Mission régionale d'autorité environnementale

**Avis délibéré sur le projet éolien Les Deux Noues  
à Faux-Fresnay (51) et Salon (10)  
porté par la Société Les Deux Noues**

n°MRAe 2021APGE31

Nom du pétitionnaire	Parc éolien Les Deux Noues
Communes	Faux-Fresnay et Salon
Départements	Marne (51) et Aube (10)
Objet de la demande	Construction et exploitation d'un parc éolien de 3 éoliennes
Date de saisine de l'Autorité environnementale	05/03/21

Figure 2: Le projet "Les Deux Noues" parmi les projets et parcs voisins proches

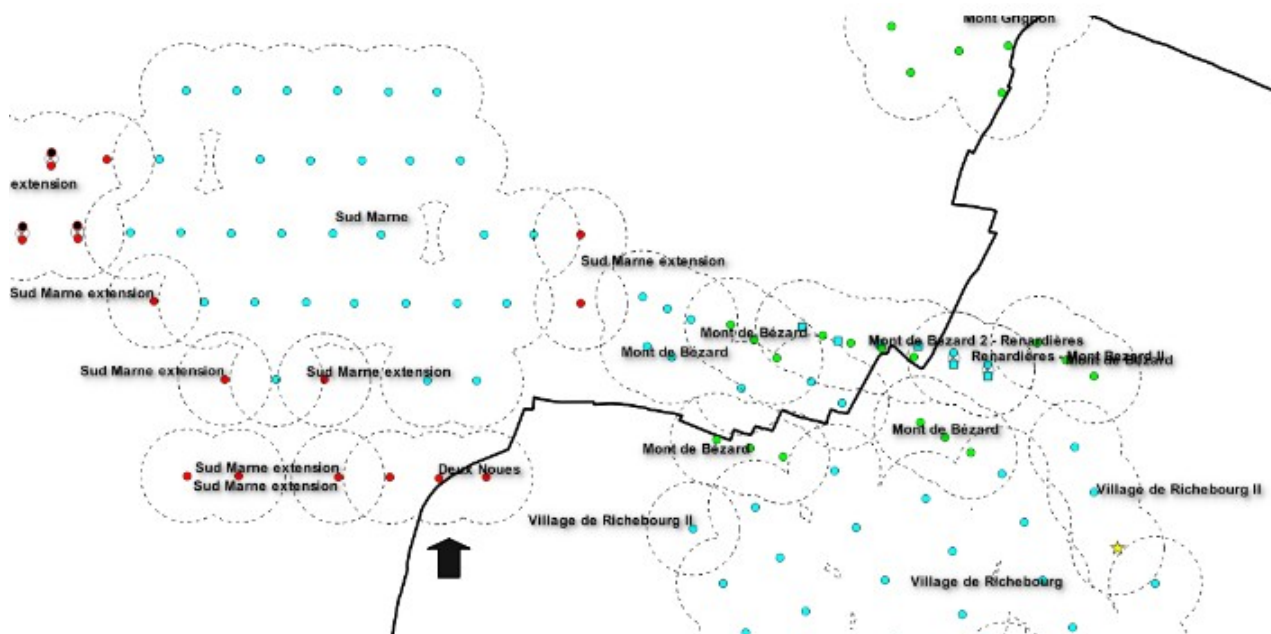
L'Ae regrette que le pétitionnaire n'ait pas étudié la possibilité d'un raccordement partagé avec le projet voisin « Extension Sud Marne » ou tout du moins de réfléchir à cette possibilité en fin de réduire la consommation d'espaces agricoles ou naturels.

Figure 4: Carte localisant le projet vis-à-vis du couloir migratoire

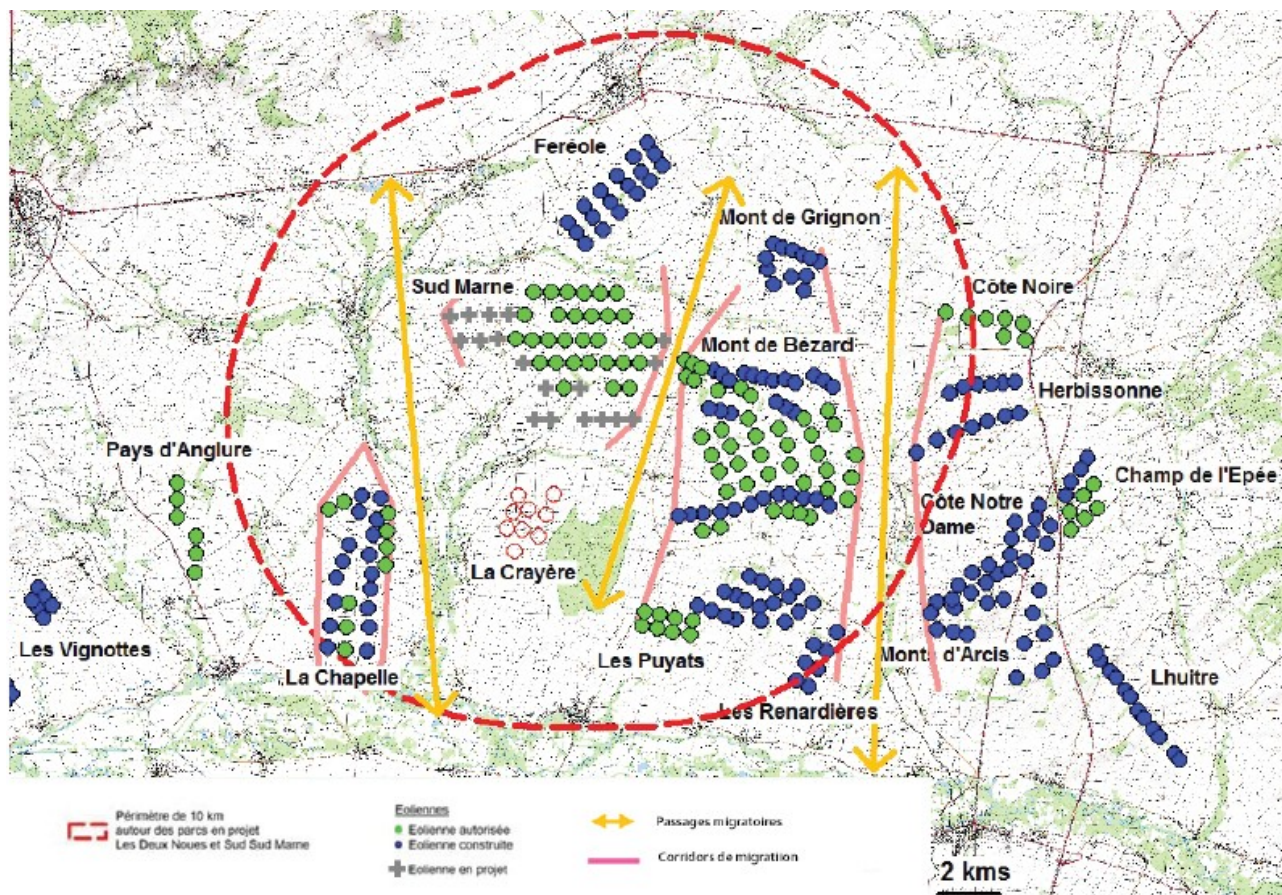
De plus, faute de propositions présentées dans le dossier afin de prévenir les collisions avec certains oiseaux dont les Faucons crécerelle, l'Ae recommande au pétitionnaire de préciser les mesures significatives pour prendre en compte les impacts sur les espèces pouvant être victimes de collision.

Enfin, l'Ae ne peut que regretter fortement la présence de l'éolienne N3 dans un corridor de migration, lui-même situé à proximité immédiate d'un couloir de migration secondaire connu et avéré.

L'Ae recommande au pétitionnaire d'approfondir l'étude de l'impact de l'éolienne N3 projetée dans un couloir de migration en démontrant que le lieu d'implantation choisi n'aura d'impact ni sur ce couloir de migration ni sur la mortalité des oiseaux. À défaut, l'Ae recommande le retrait de cette éolienne, sans quoi l'autorisation complète de ce projet ne semble pas opportune.
